**PROJET de PARC EOLIEN EN MER  
de DUNKERQUE**

**Expertise des simulations visuelles**

**Jeanne Vézien**

**Septembre 2020**

Figure 20 : Phase de rendu visuel dans une session WindFarm : (a) rendu « fil de fer », permettant de valider l'allure globale. (b) Un facteur d'atténuation est réglé pour simuler la variation de visibilité en fonction de la zone. (c) Rendu final dans Windfarm avant retouches.

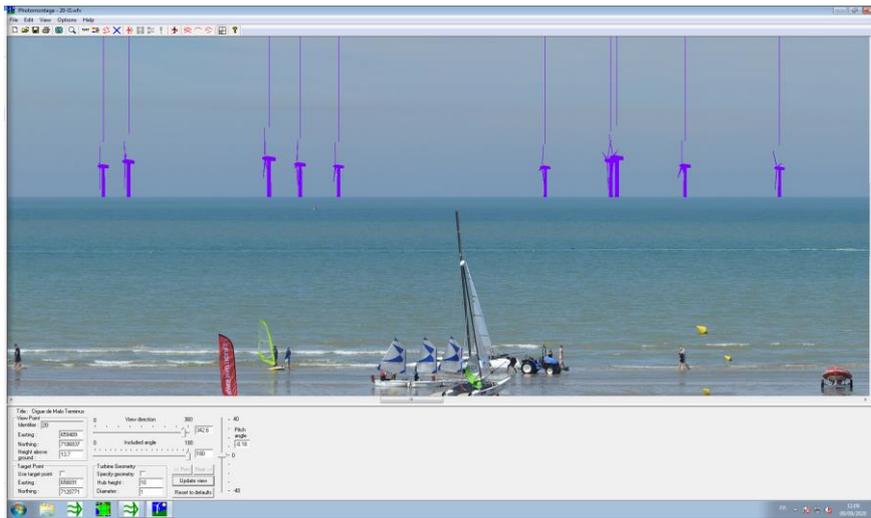
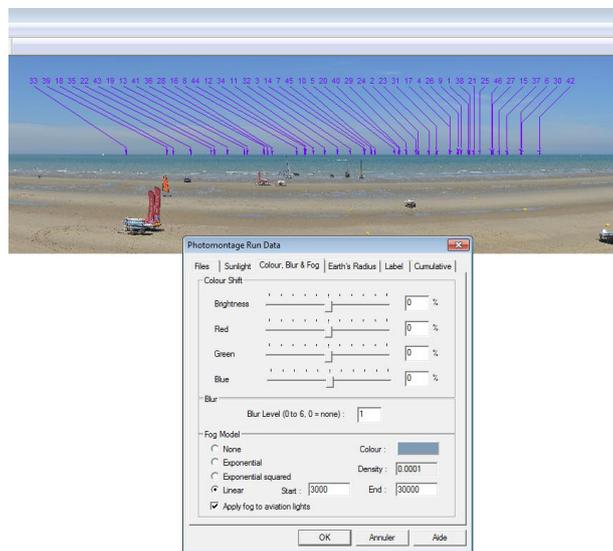
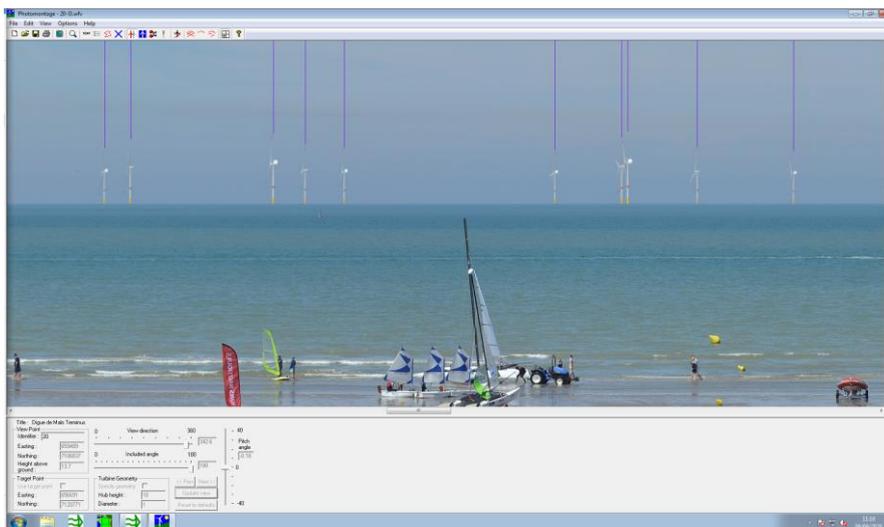
Le cabinet Géophom utilise les fonctionnalités du logiciel de rendu *WindFarm* qui permet d'atténuer le rendu visuel des éléments synthétiques en fonction de leur distance. Une interpolation linéaire est ainsi effectuée entre la couleur du fond (horizon sans éolienne) et chaque pixel synthétique correspondant, entre deux distances : 0% d'atténuation à  $D_{min}$  et 100% à  $D_{max}$ . La détermination de ces paramètres d'atténuation dépend bien sûr de la distance à l'éolienne la plus proche du point d'observation ainsi qu'à l'éolienne la plus éloignée (obtenue par lecture des données de localisation GPS). Les réglages empiriques de  $D_{min}$  et  $D_{max}$  sont effectués sur la base de l'observation d'éléments du paysage existant (côte, phares en mer, tourelles) situés à des distances similaires. Cependant, des ajustements sont possibles, l'objectif étant de ne jamais totalement masquer les éoliennes les plus lointaines, tout en donnant à voir une certaine "profondeur" de champ. En pratique, on part de  $D_{min}=20\text{km}$  et  $D_{max}=40\text{km}$ .

Cette méthode approchée donne d'excellents résultats visuels et apparaît appropriée du fait de l'éloignement des objets, qui couvrent moins de 1 degré d'arc en termes d'angle vertical, et de leur homogénéité d'aspect (voir Figure 20).

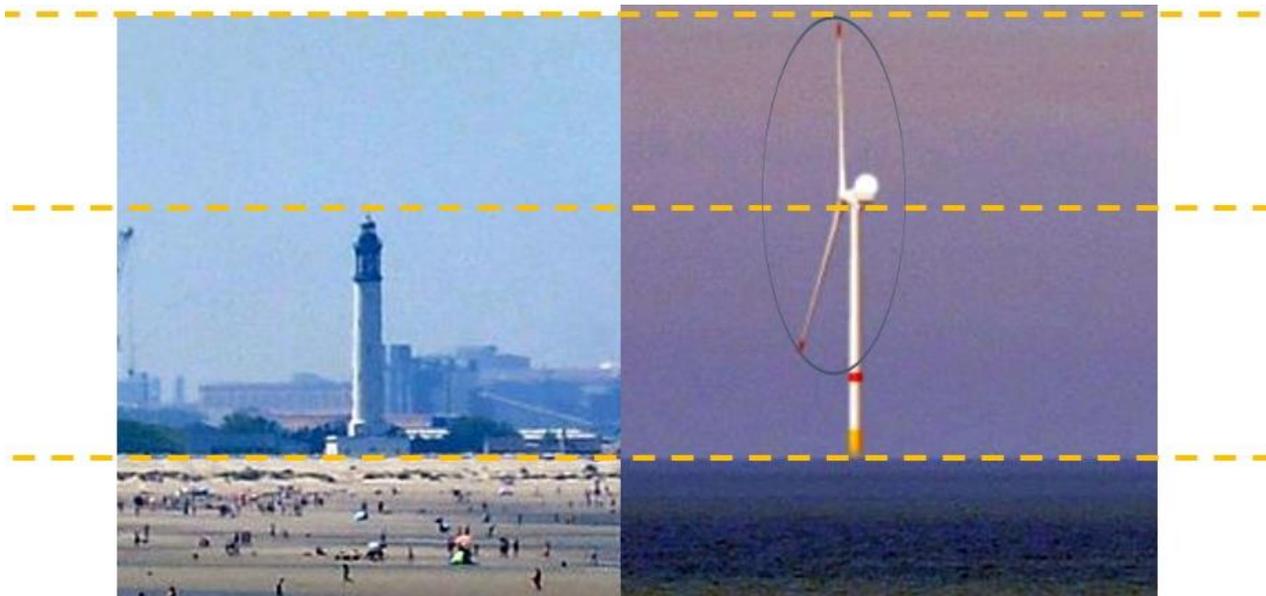
Malheureusement, le photomontage réalisé depuis Malo-les-Bains, limité à 180°, ne permet pas de voir le phare du Risban. Par contre, depuis la base nautique de la Licorne, le phare est bien visible, à une distance de 4.2km. L'éolienne la plus proche, à l'azimut 339°, est distante de 11.5km, ce qui prédit un ratio de :

$$R = (63 \times 11.5) / (300 \times 4.2) = 0.57$$

L'évaluation empirique par examen du photomontage donne une valeur de 0.56, en bon accord. On peut donc dire que, depuis la base nautique de la Licorne, le phare du Risban sera environ deux fois moins haut sur l'horizon que l'éolienne la plus proche (configuration la plus défavorable).

Figure 26 : Comparaison visuelle entre le feu de Saint-Pol et la simulation visuelle du parc de Dunkerque, depuis le point de vue n°6 (passerelle du Grand Large), en configuration de hauteur maximale. On mesure un ratio de hauteur 0.56, proche de la valeur théorique attendue.

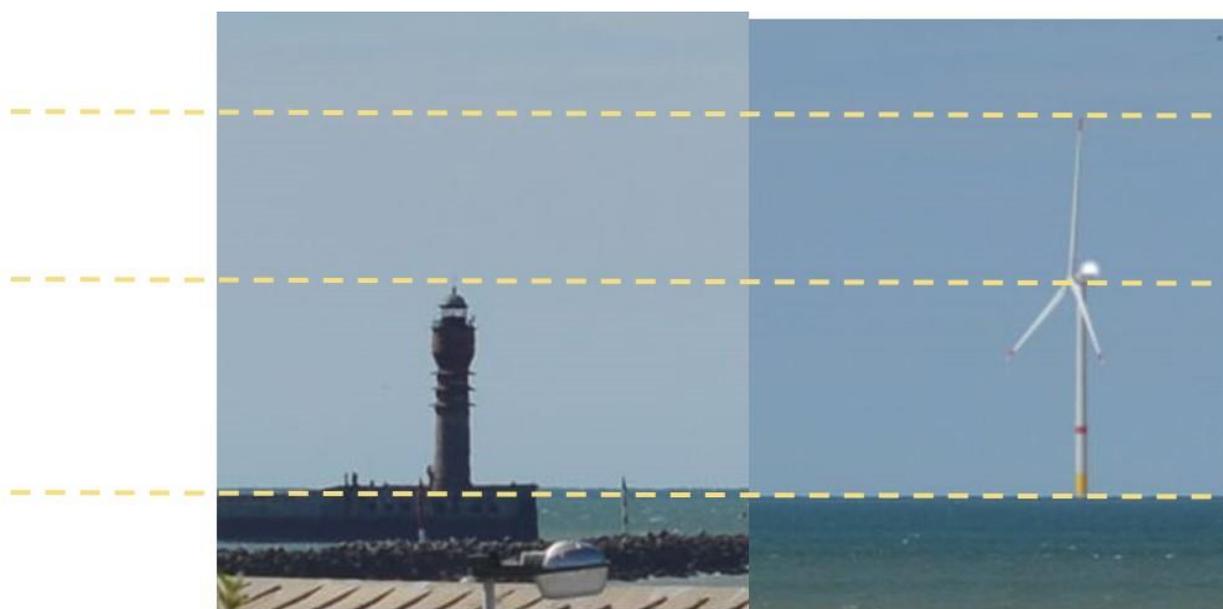
La Figure 26 représente, côte à côte, deux gros plans (au même facteur d'échelle, point essentiel pour la comparaison) issus du photomontage n°6, visualisant l'éolienne (configuration 300m) la plus proche (azimut 350°) et le feu de Saint-Pol. Ce dernier est situé à 2.4km du point de prise de vue, et l'éolienne à 11.6km, ce qui permet de calculer

$$R = (36 \times 11.6) / (300 \times 2.4) = 0.58$$

Visuellement, on obtient<sup>6</sup> un rapport de taille d'environ  $55/97 = 0.56$ .

L'observation des simulations confirme là encore le calcul théorique, et permet d'affirmer que les éoliennes les plus proches auront une **hauteur proche du double de celle du feu de Saint-Pol**, lorsqu'observées depuis la passerelle du Grand Large.

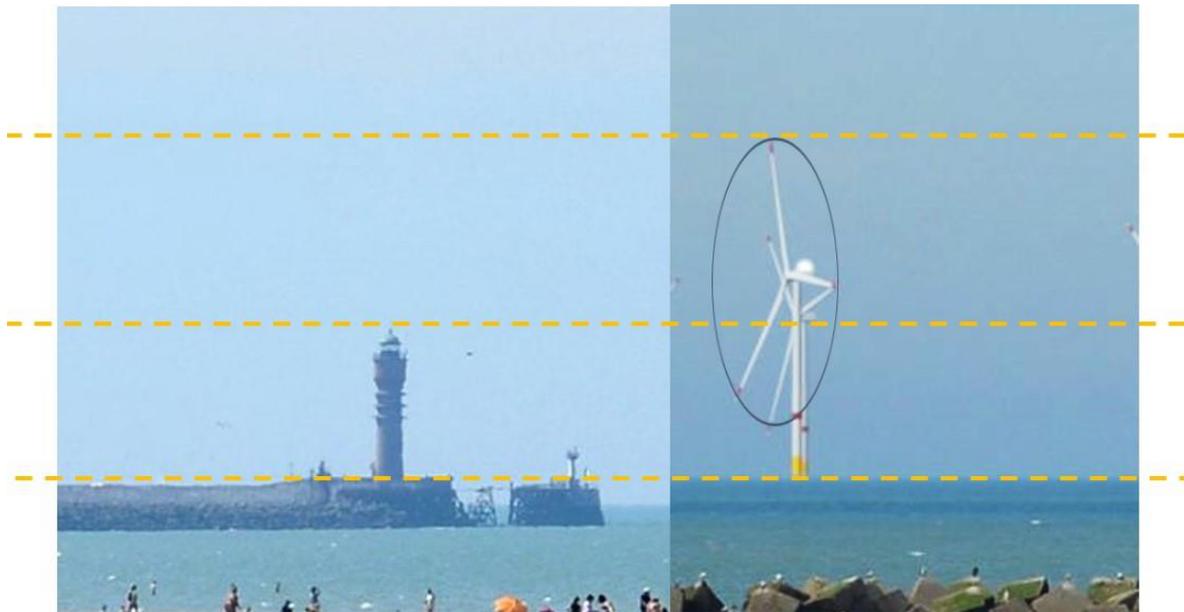
L'observation directe du photomontage est reprise Figure 27, avec un fort facteur de zoom pour estimer numériquement le ratio de hauteur avec précision. Ce ratio s'établit à 0.45, proche de la valeur prédite. On peut donc dire que les éoliennes les plus proches s'élèveront au-dessus de l'horizon au double de la hauteur du feu de Saint-Pol, observées depuis la page du centenaire. Si on retient l'hypothèse de visibilité minimale (machines de 225m), le ratio s'établit à 1,5 environ.

Par ailleurs, il est à noter que le Risban est aussi visible sur cette vue, mais sa distance réduite (1.2 km) ne permet pas une comparaison raisonnable avec les éoliennes, car son diamètre est visuellement 5 fois supérieur à celui des machines les plus proches, sans atténuation atmosphérique notable.

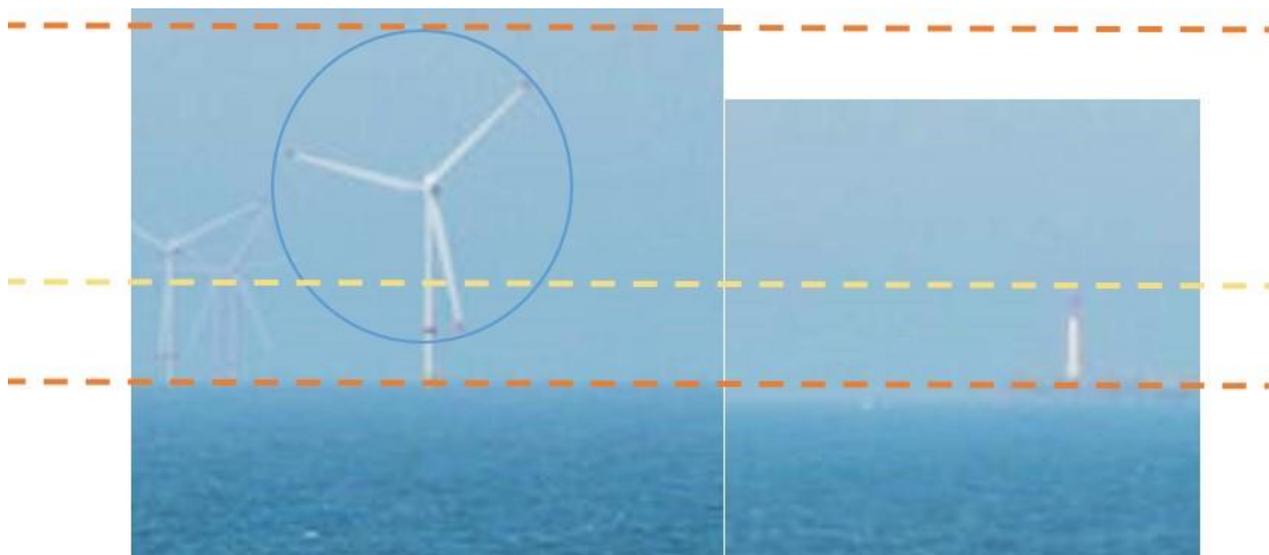
La Figure 29 montre deux vues extraites du photomontage n°1, juxtaposées, à la même échelle : l'une du feu Clipon (distance : 5.9 km), l'autre de l'éolienne la plus proche, distante de 19.8km. A cet endroit précis, le rapport de taille prédit vaut :

$$R = (23 \times 19.8) / (300 \times 5.9) = 0.26$$

Empiriquement, on mesure sur le photomontage  $R = 1.6/5.7 = 0.28$ , en bon accord avec la théorie. On peut donc affirmer que, depuis la digue de l'Aa, **l'éolienne la plus proche sera environ 4 fois plus haute que le feu du Clipon** en configuration la plus défavorable. Avec les machines les plus petites, on monte à  $R = (23 \times 19.8) / (225 \times 5.9) = 0.34$ , soit un rapport 1:3 environ.
